QX-S3400F/S4100G/S4500G シリーズ Ethernet スイッチ マニュアル訂正資料

この資料は、以下に示す QX-S3400F/S4100G/S4500G シリーズ Ethernet スイッチに関するマニュアルからの変更内容を記載しています。

2026年9月（8版）

図 6-2 スタティックアグリゲーショングループのアグリゲーションステートの設定

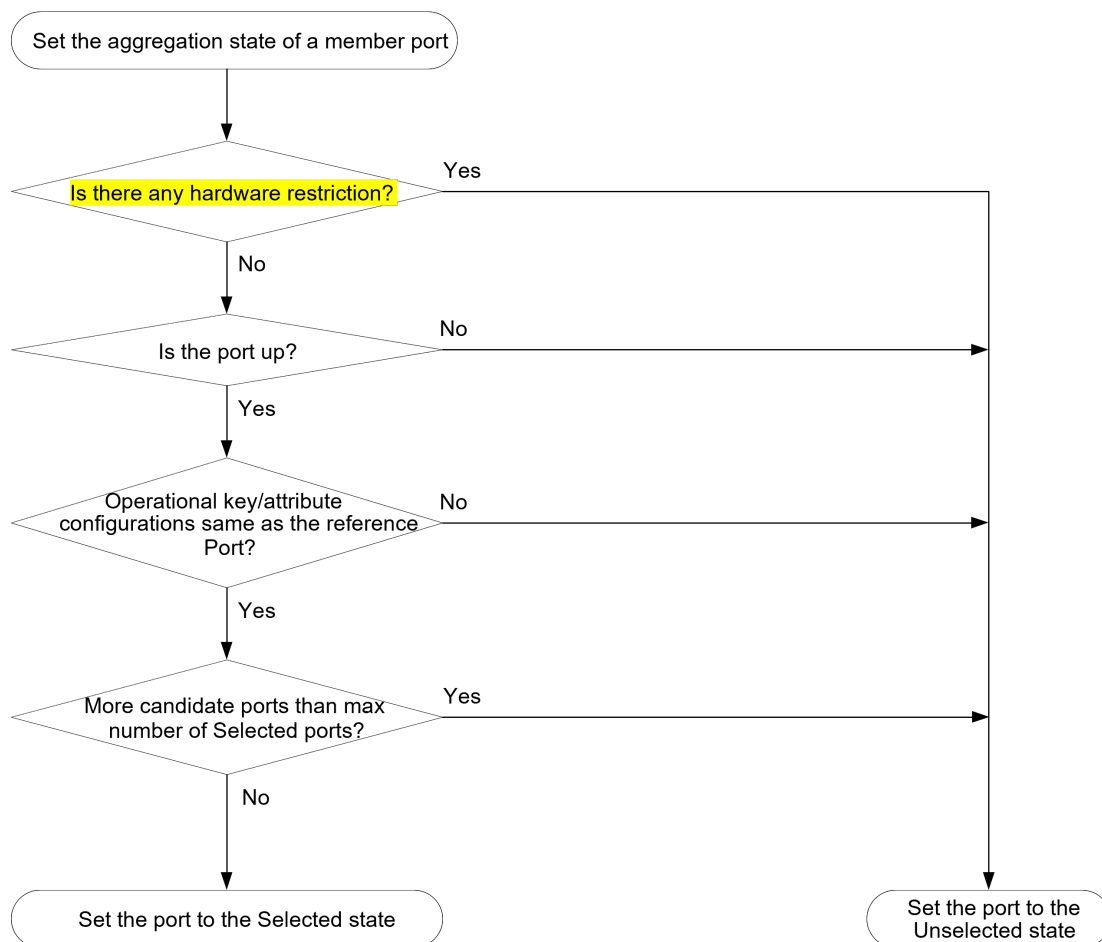
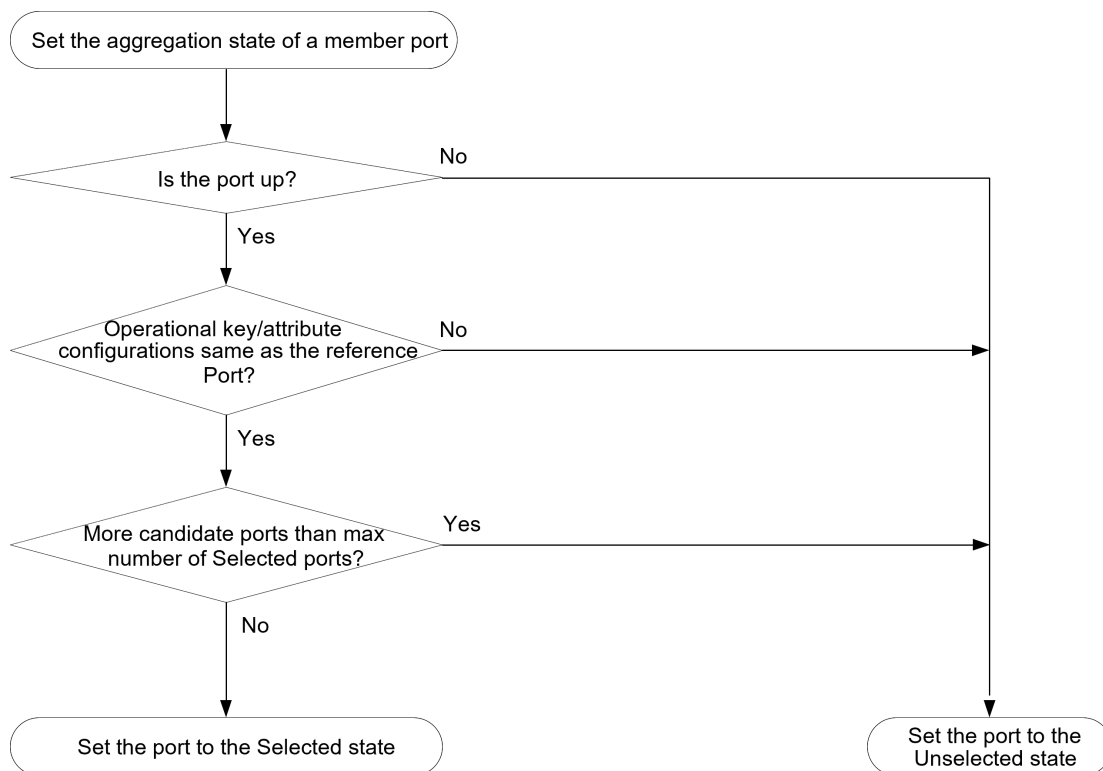
6.1.6 スタティックモードのリンクアグリゲーションの動作

II. 各メンバポートのアグリゲーションステートの設定

区分	管理番号
変更	#17829

図 6-3 ダイナミックアグリゲーショングループのアグリゲーションステートの設定

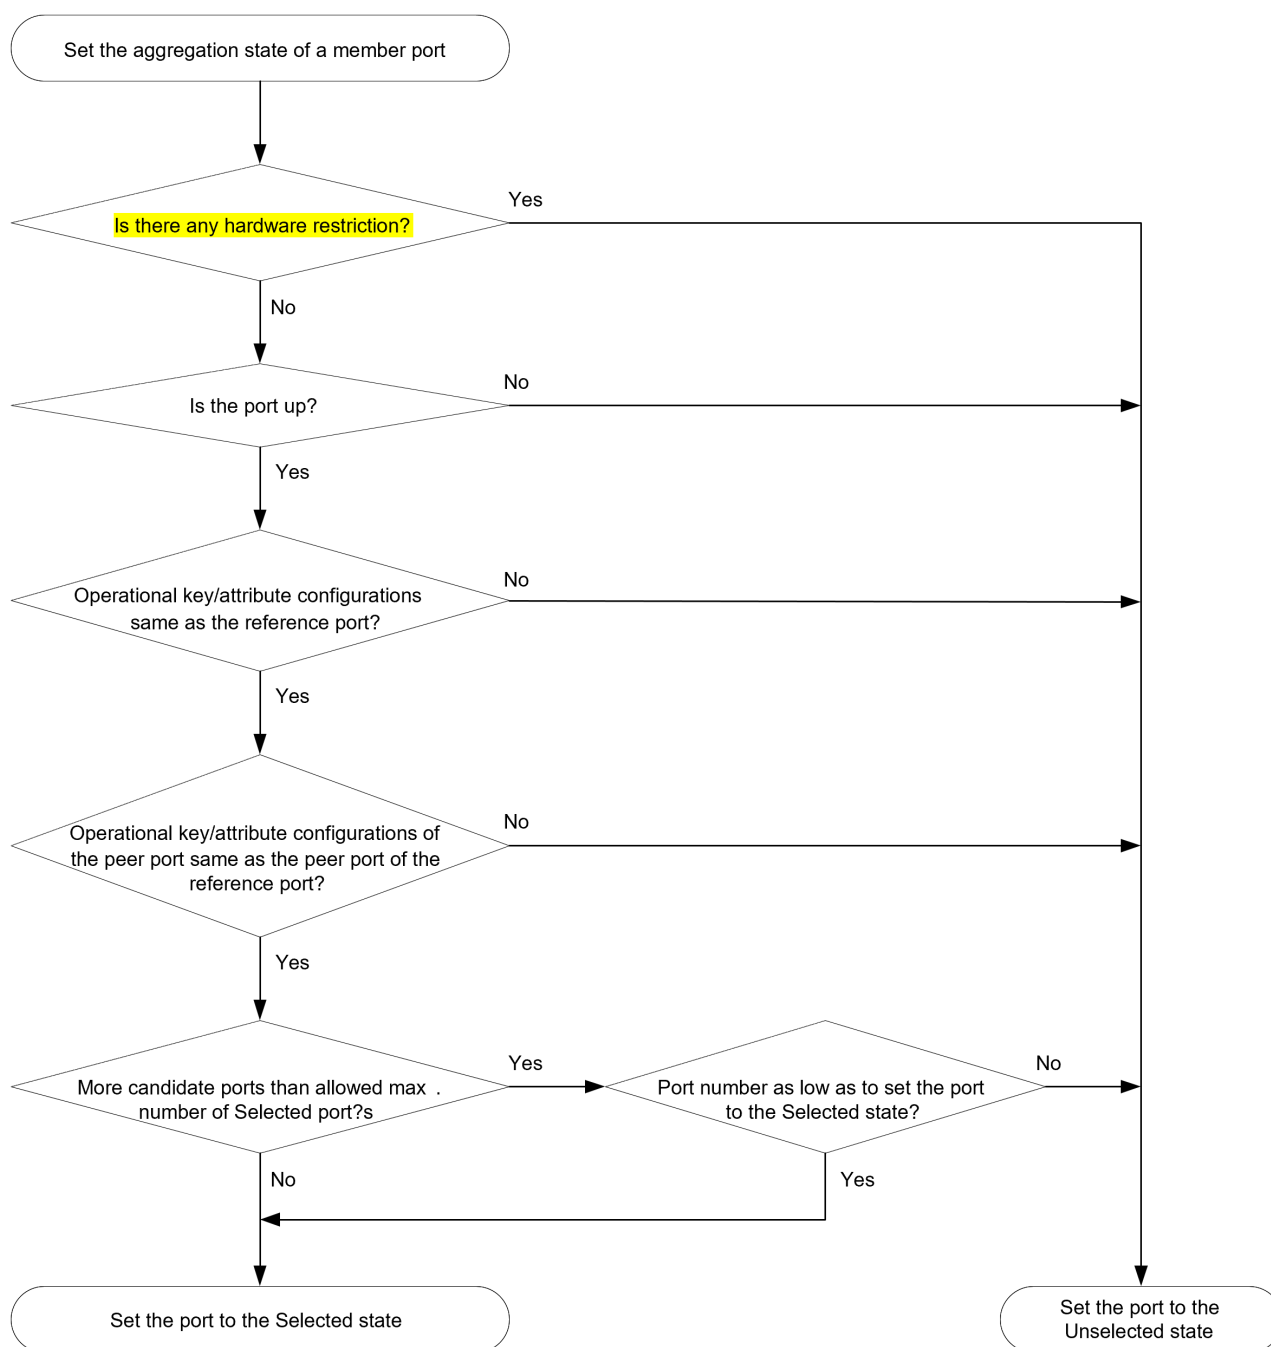
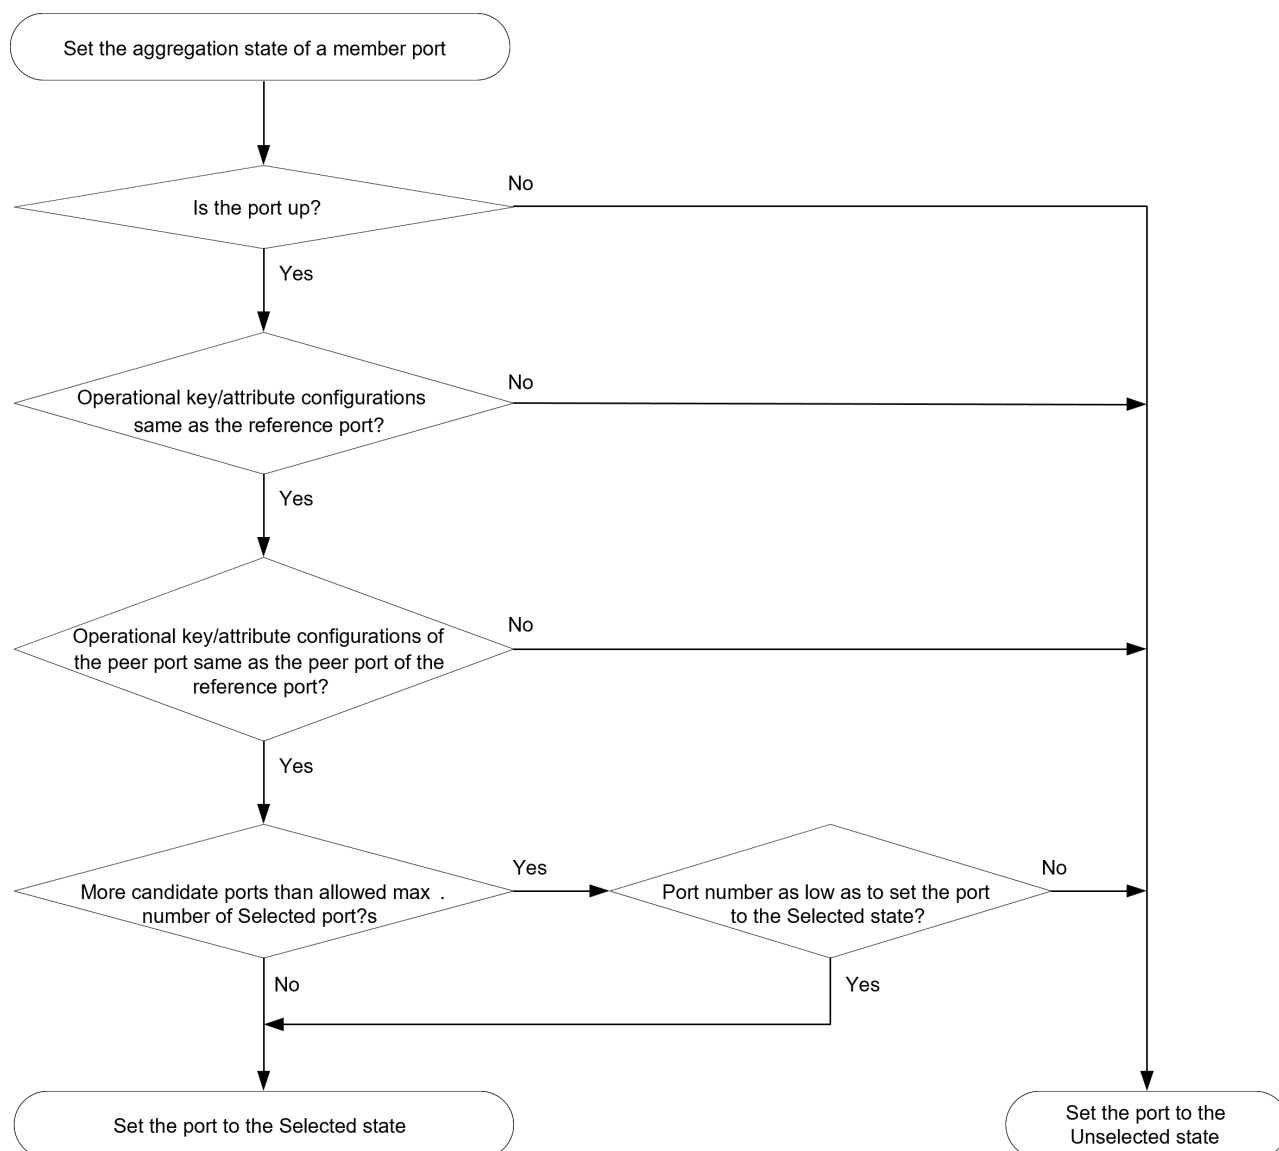
6.1.8 ダイナミックリンクアグリゲーションの動作

II. メンバポートのアグリゲーションステートの設定

区分	管理番号
変更	#17829
